Emne: SV: Danielsen Ungdomsskole Haugalandet, Norheim - Avklaring påkoblingspunkt mellom ny og eksis. OV

Emne: Danielsen Ungdomsskole Haugalandet, Norheim - Avklaring påkoblingspunkt mellom ny og eksis. OV

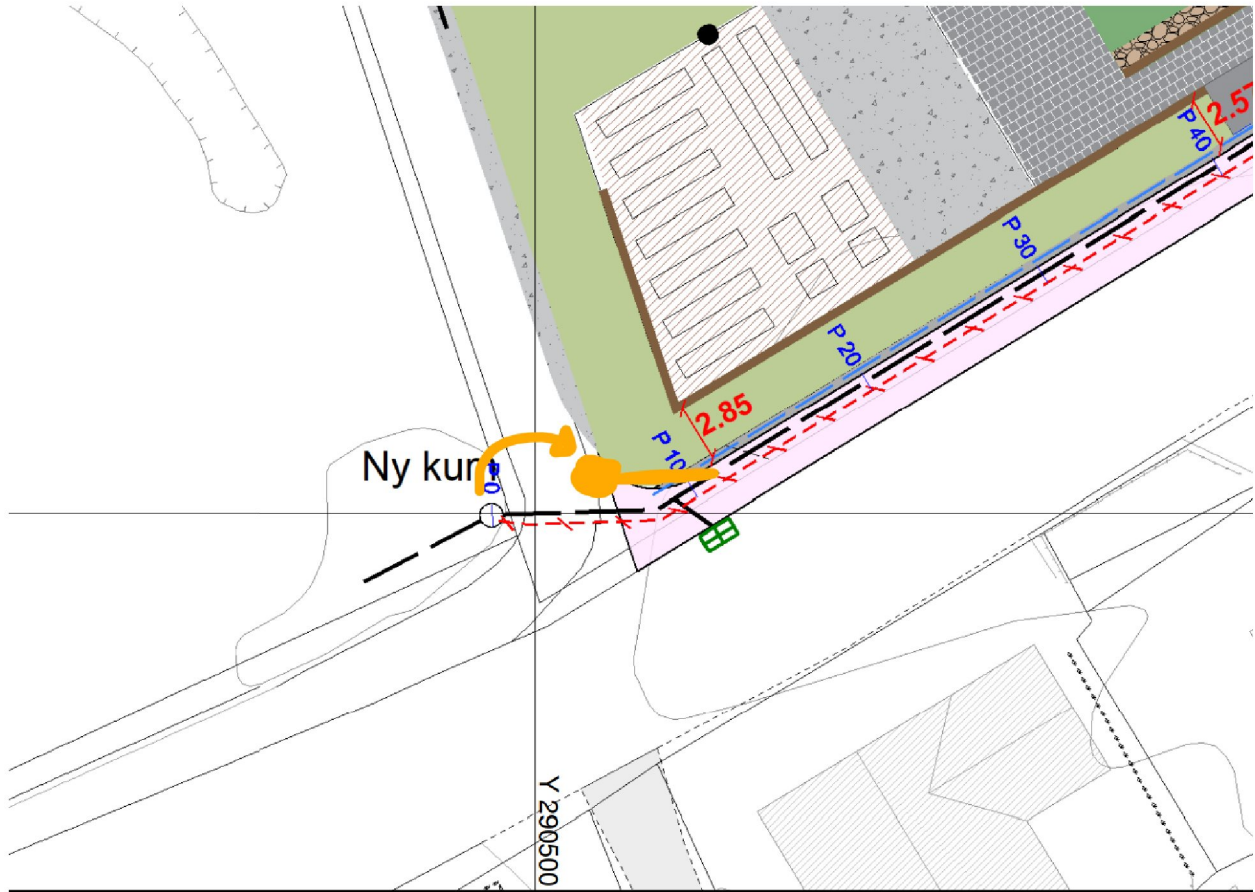
Hadde byggemøte i går, og Birkeland opplyste om at de ikke får lov til å stenge GS som ligger langs tomten mot sørvest.

Det gir utfordringer med å få legge ned den nye kummen i planlagt påkoblingspunkt mellom ny og eksisterende OV.

Vil det være mulig for prosjektet å flytte påkoblingspunkt 2,5-3 ?
(markert med oransje i utklipp under)

Jeg har nå pratet med Oddmund som bekreftet at påkoblingspunkt kan justeres slik at passasje for GS opprettholdes.

Viktig at dette ikke går utover premisser når det gjelder avstand til støyskjerm.

Birkeland og Alvseike tar en gjennomgang om nødvendig.
